**Mémoire en réponse à l'avis délibéré de la mission  
régionale d'autorité environnementale de Bretagne  
sur le projet d'aménagement d'un lotissement dans le  
hameau de la Monniais à Cesson-Sévigné (35)**

(Avis délibéré n° 2023APB76 du 18 décembre 2023)

JANVIER 2024

Figure 4 : Préservation du corridor écologique le long du ruisseau

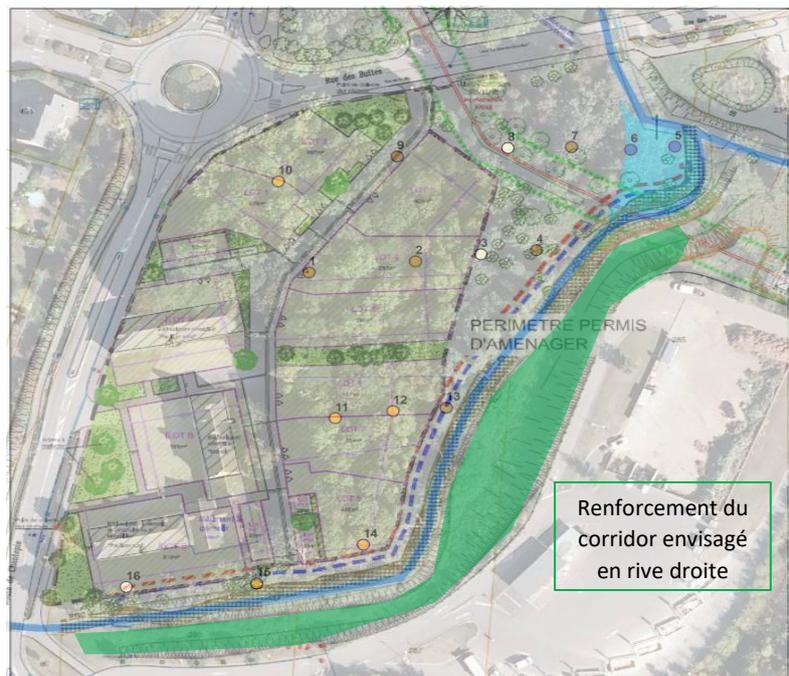
*Remarque de la MRAe : Bien que le dossier ne présente pas de scénario de substitution à proprement parler, il étudie l'évolution du site en fonction de la réalisation ou non du projet. Par ailleurs, le dossier indique, sans le détailler, que l'élaboration du projet a fait l'objet d'une démarche itérative intégrant les enjeux environnementaux. Il aurait été pertinent de présenter les scénarios intermédiaires de cette démarche pour comprendre de quelle manière les enjeux environnementaux ont été pris en compte dans la définition du projet.*

Enfin, dans la même optique, une marge de recul de 5m le long du ruisseau (rive gauche) a été prise afin de préserver un corridor boisé, qui sera renforcé par la présence des jardins riverains. Il a également été convenu avec la ville, le renforcement du corridor écologique le long du cours d'eau grâce à la protection et au maintien en évolution libre de la zone située entre le ruisseau et la déchèterie.
